Modulo per la presentazione delle osservazioni per i piani/programmi/progetti sottoposti a procedimenti di valutazione ambientale di competenza statale

ID: Codice procedura (ID_VIP/ID_MATM): 12691

“Progetto di un impianto eolico denominato “Pitigliano” ubicato nei comuni di Pitigliano (GR) e Sorano (GR) costituito da 20 (venti) aerogeneratori di potenza nominale 7,0 MW per un totale di 140,0 MW con relative opere connesse ed infrastrutture indispensabili”

IMMAGINE n 5. Mappa eolici elaborata dall'Associazione Amici della Terra. La mappa evidenzia il cumulo degli impianti tra Lazio e Toscana.

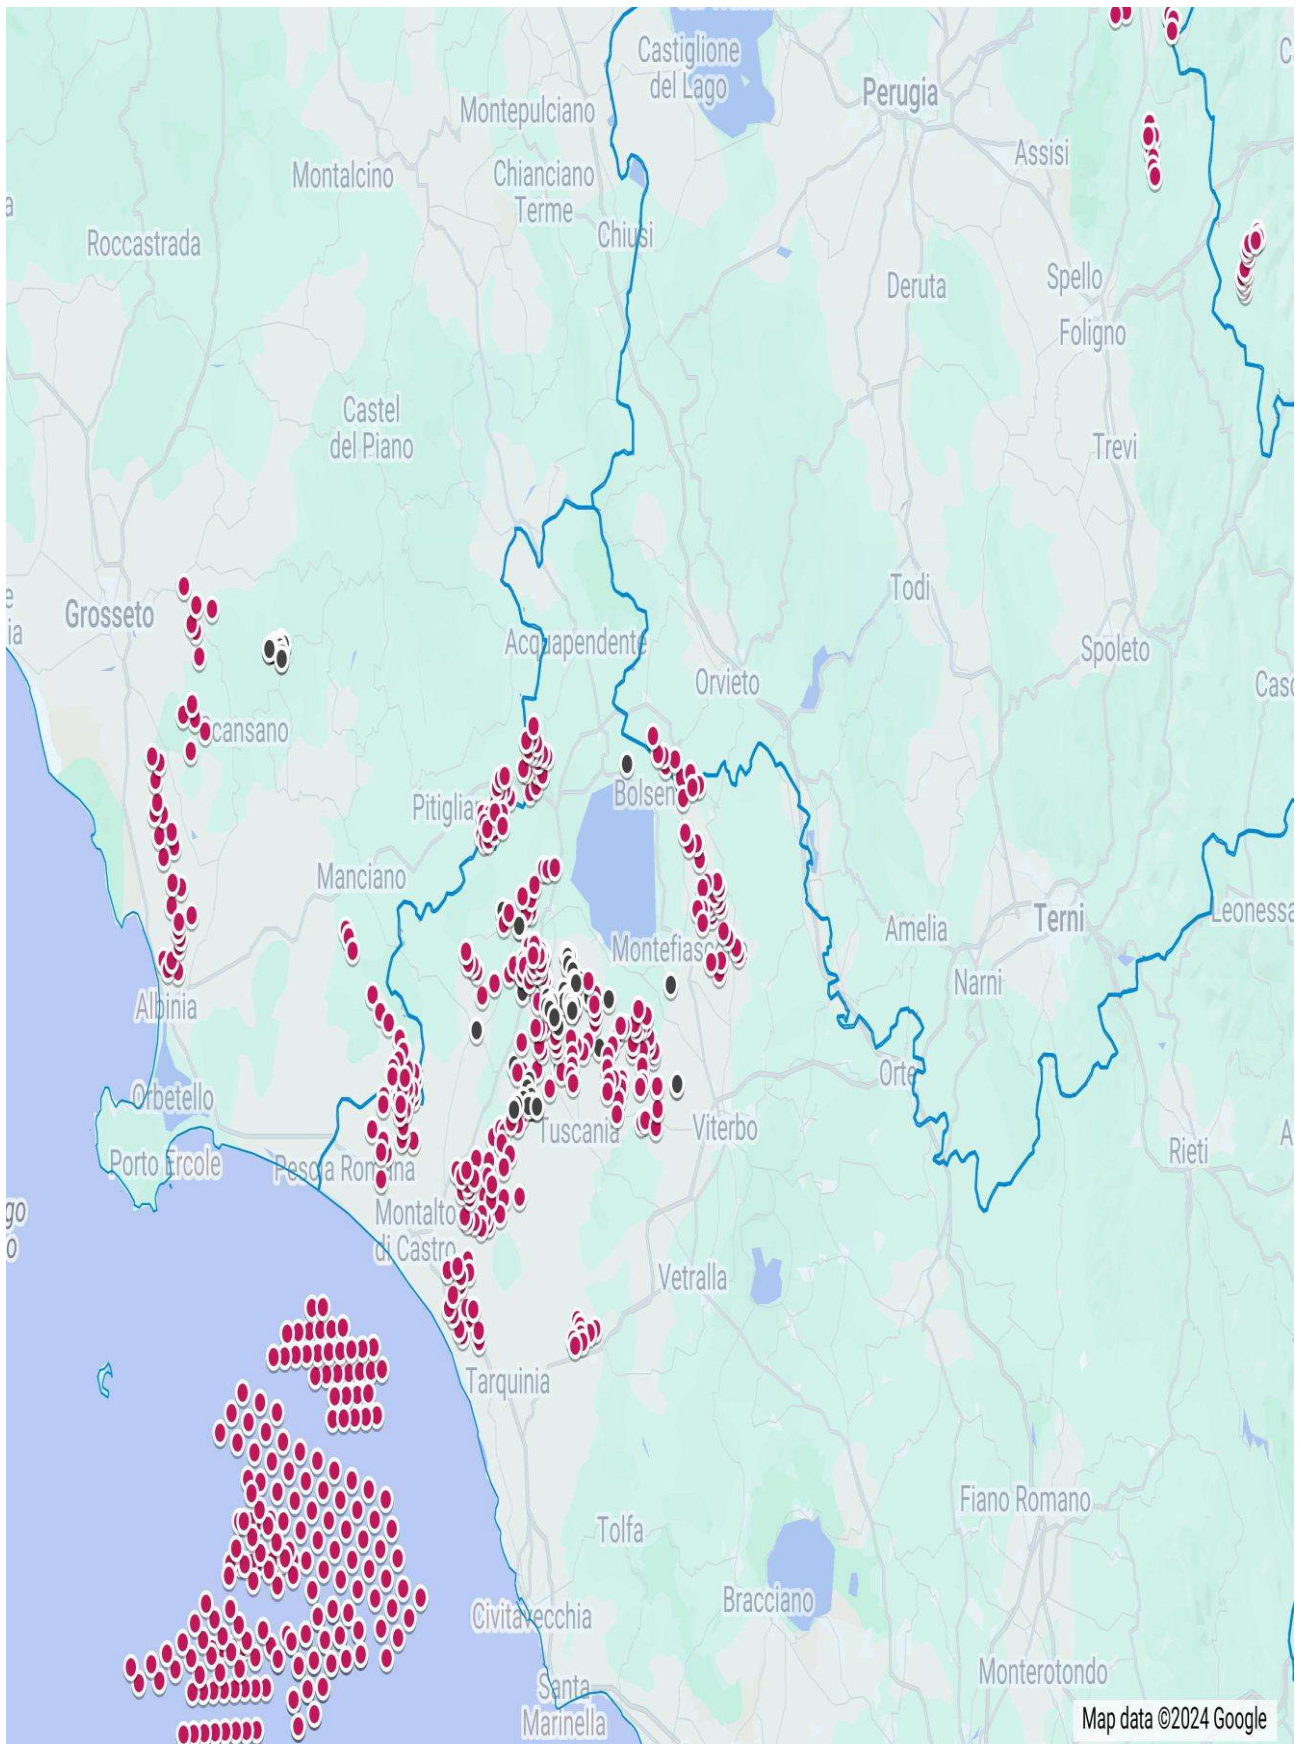
Riguardo al cumulo degli impianti FER, le mappe prodotte dalla proponente riguardano, come già evidenziato, soltanto una parte molto piccola degli impianti FER dell'area intermedia e vasta e in particolare di quelli eolici che contribuiscono a creare un notevole cumulo e la saturazione del territorio tosco laziale. Riguardo al cumulo dei soli impianti eolici si riporta la mappa dell'intervisibilità degli impianti eolici elaborata dall'Associazione nazionale “Amici della Terra”.

IMMAGINE n. 7 Mappa della intervisibilità degli impianti eolici elaborata dall'Associazione nazionale Amici della Terra. La mappa non è aggiornata comunque rende molto bene dell'enorme impatto visivo creato dal cumulo degli impianti.

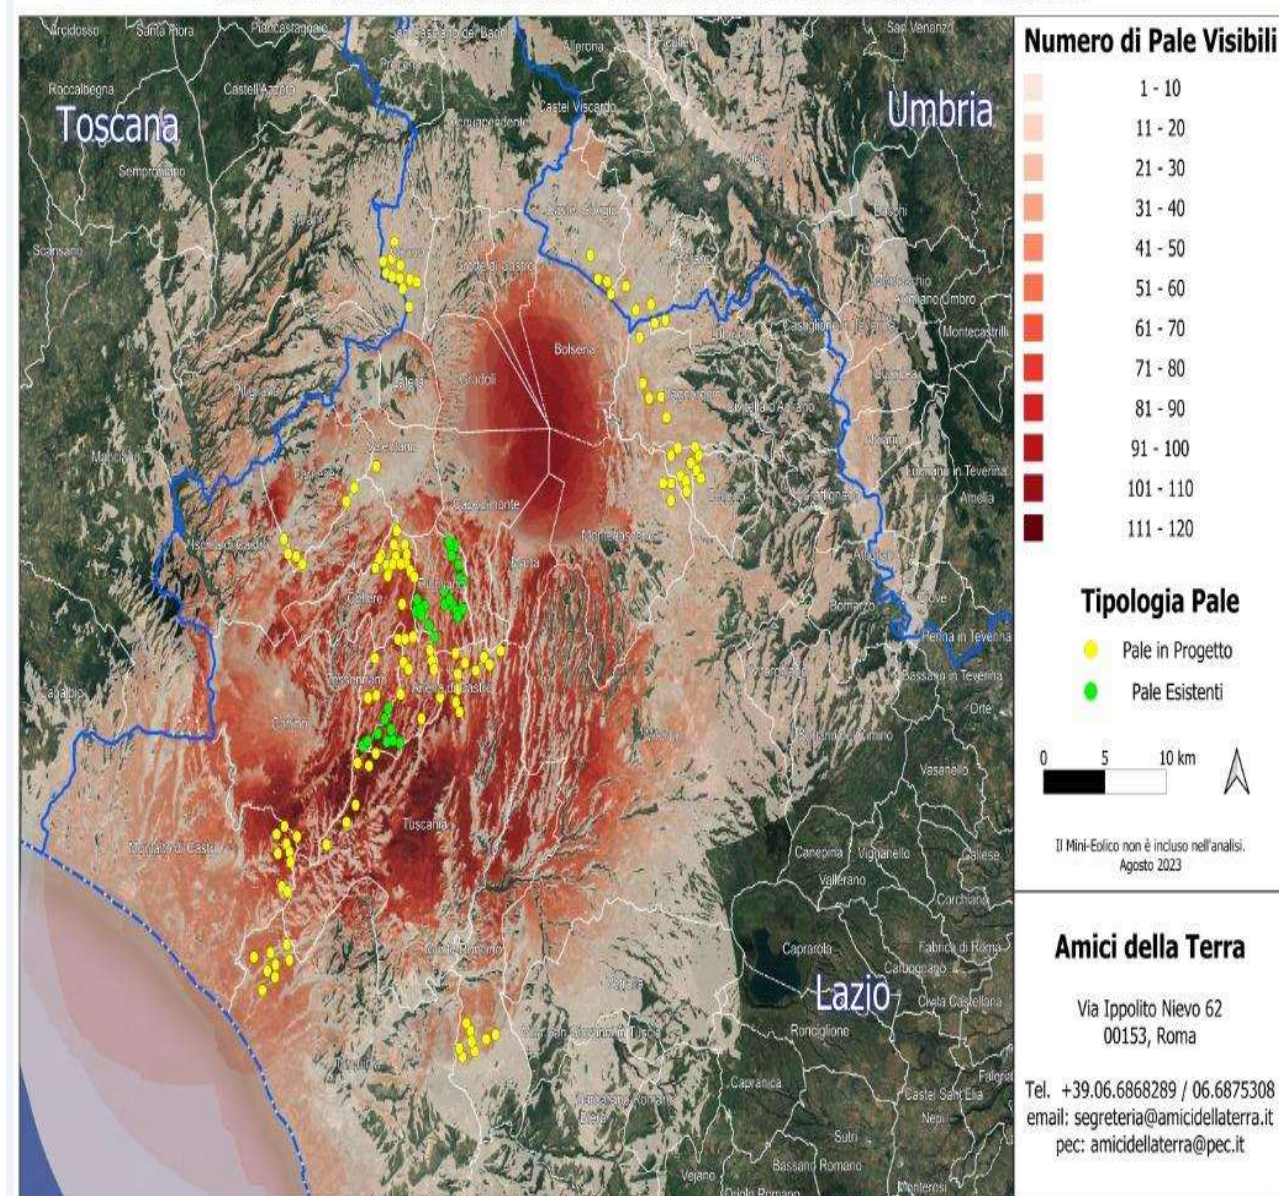
Se agli impianti eolici rappresentati qui sopra che non comprendono sia l'impianto eolico Pitigliano e le altre 14 pale del progetto eolico in verifica amministrativa sempre nel territorio di Pitigliano si aggiungono i migliaia di ettari (7000 fin'ora) di territorio occupato dagli impianti fotovoltaici e agrivoltaici e dalle altre tipologie appare chiaro il numero spropositato degli impianti FER nella bassa toscana e nella Tuscia.
